Вопросы к Пятнице — этап 4, ПЗУ (5 моделей IFC)

Папка: **ЖД станция / Работа над ошибками / Пятница**. Модели сверены с ПД **Раздел ПД №4 Подраздел №1 Часть №1 ИЛО1.1 (Парк_ПЗУ)(1439_2025_4).pdf**, **Раздел ПД №4 Подраздел №2 Часть №1 ИЛО2.1 (СП_ПЗУ)(1439_2025_4).pdf** (+ DXF ИЛО1.1, ИЛО2.1) и РД **21_1439_2025_4-ГП.ДП (Парк) 26.09.24.pdf**, **24_1439_2025_4-ГП.СП (Стрелки) 26.09.24.pdf**. Проверено: отметки (точечные, проектные горизонтали, 0.000 зданий, уклоны), посадка зданий, бортовой камень, состав слоёв, атрибуты, структура, цвета.

1439-2025-4_Круглое поле_4_ГП_ПЗУ_Ч2_Компрессорная №6.ifc

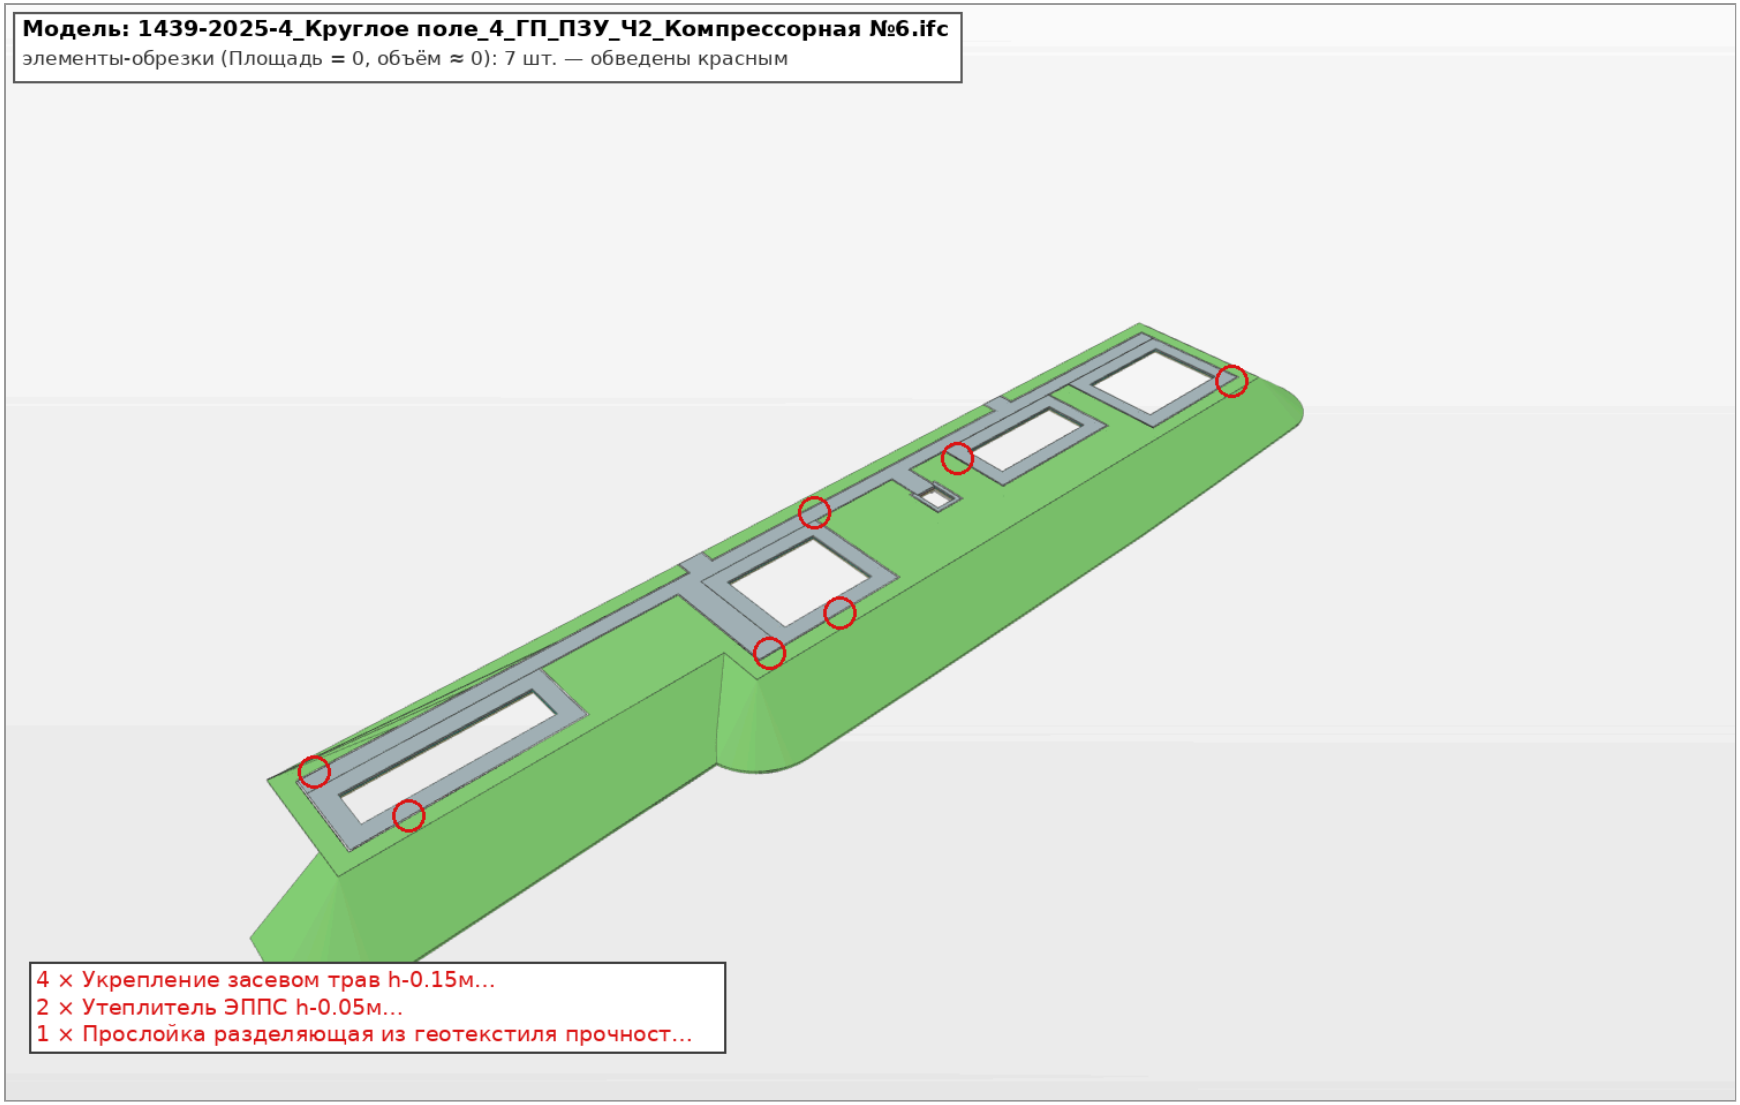
1. 7 элементов-обрезков (4 газона, 2 ЭППС, 1 геотекстиль) — удалить.
2. Рельеф, отметки, посадка зданий соответствуют ПД (±0,05 м).

1439-2025-4_Круглое поле_4_ГП_ПЗУ_Ч6_Компрессорная №2.ifc

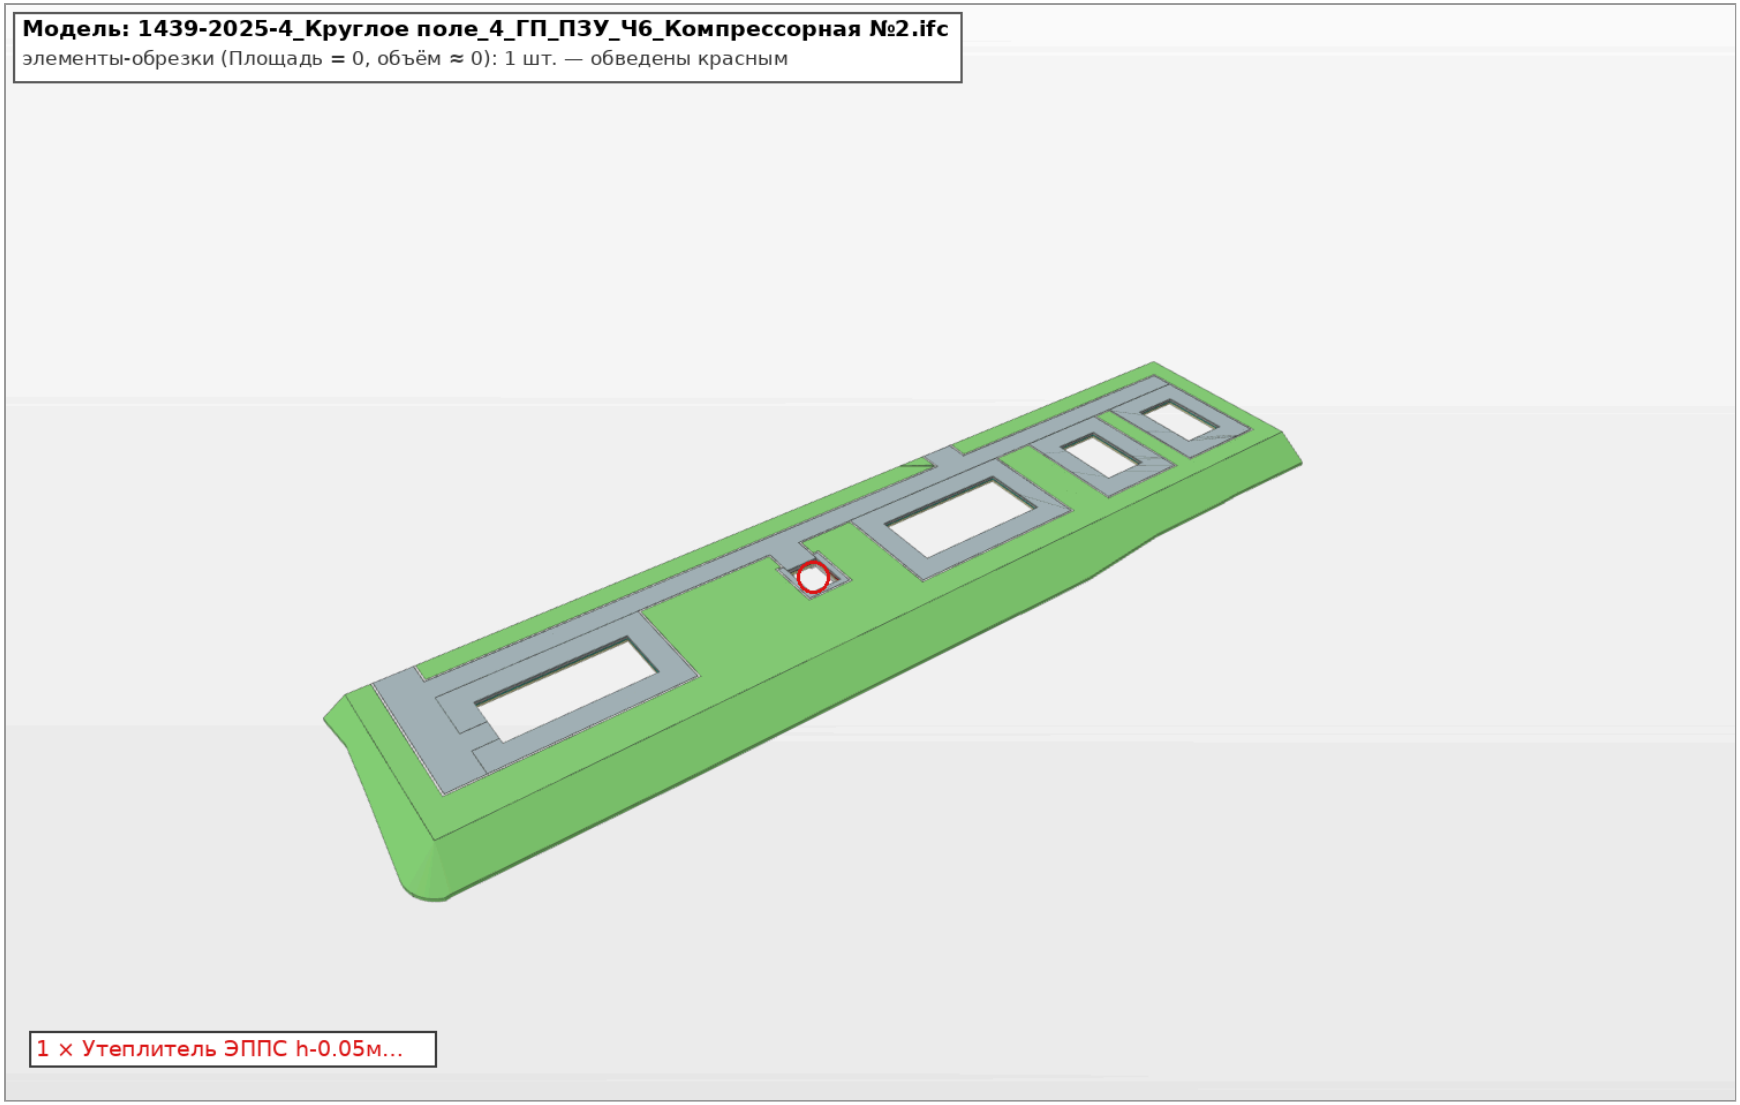
1. 1 обрезок ЭППС — удалить.
2. Шифр «4.3.1» → 4.2.1.
3. Рельеф, уклоны (21‰, 5‰) и посадка зданий соответствуют ПД/РД.

Модель: 1439-2025-4_Круглое поле_4_ГП_ПЗУ_Ч7_Компрессорная №3.ifc — пример элемента

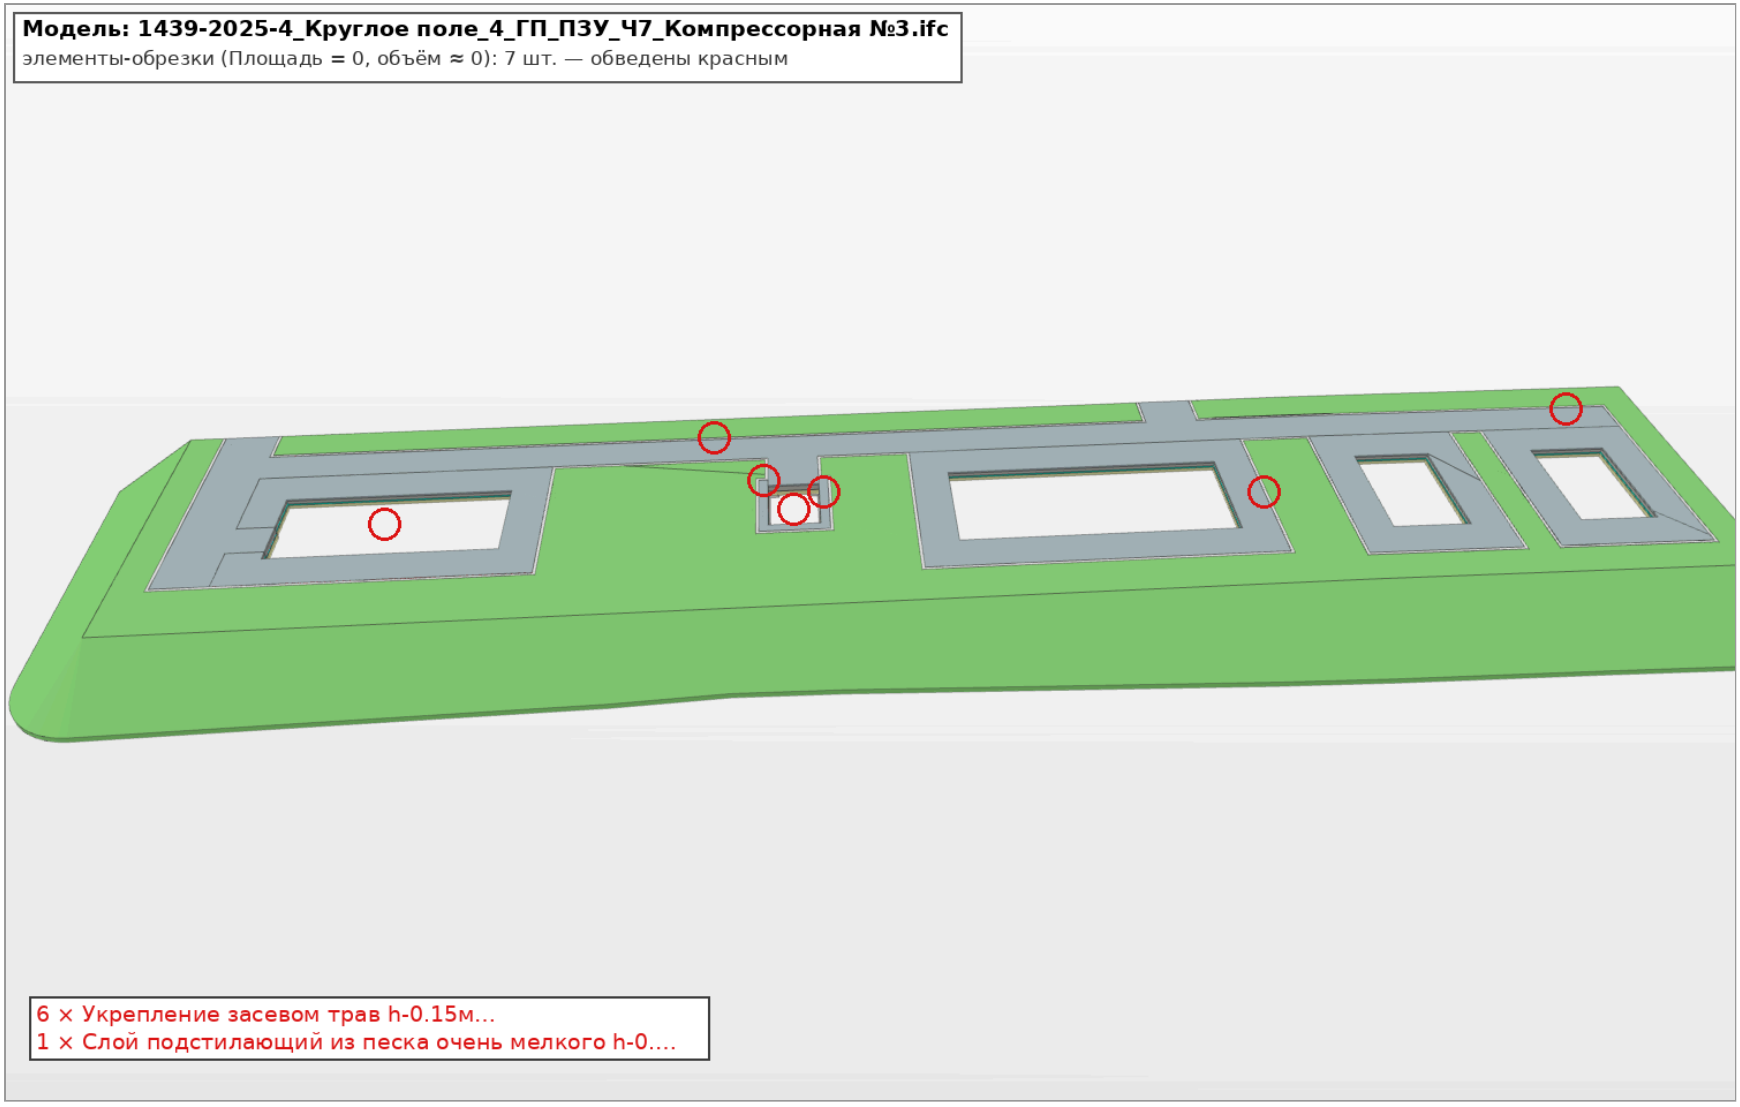
1. **Атрибут «Материал» пустой у всех 41 элемента** (и, как во всех моделях, нет атрибута «Material»). Заполнить по ПД.
2. Шифр «1439-2025-3-ИЛО2.1-02» → 4.2.1. 1439-2025-4-ИЛО2.1.
3. 7 обрезков (6 газона, 1 песка) — удалить.

Набор (Pset)	Свойство	Значение
Элемент	Класс IFC	IFCBUILDINGELEMENTPROXY
EIR SEZ ALAB…	Марка	БР 100.20.8
EIR SEZ ALAB…	Обозначение стандарта	ГОСТ 6663-91
EIR SEZ ALAB…	Толщина	0.2
EIR SEZ ALAB…	Тип конструкции	Бордюр
EIR SEZ ALAB…	Площадь	8.25
EIR SEZ ALAB…	Шифр проекта	1439-2025-3-ИЛО2.1-02 **этап 3 вместо 4 и другой формат; должно быть 4.2.1. 1439-2025-4-ИЛО2.1**
EIR SEZ ALAB…	Имя	Камень бортовой бетонный БР 100.20.8 по ГОСТ 32961-2014 B30 W6 F200
EIR SEZ ALAB…	Материал	None **атрибут «Материал» пустой у всех 41 элемента модели**
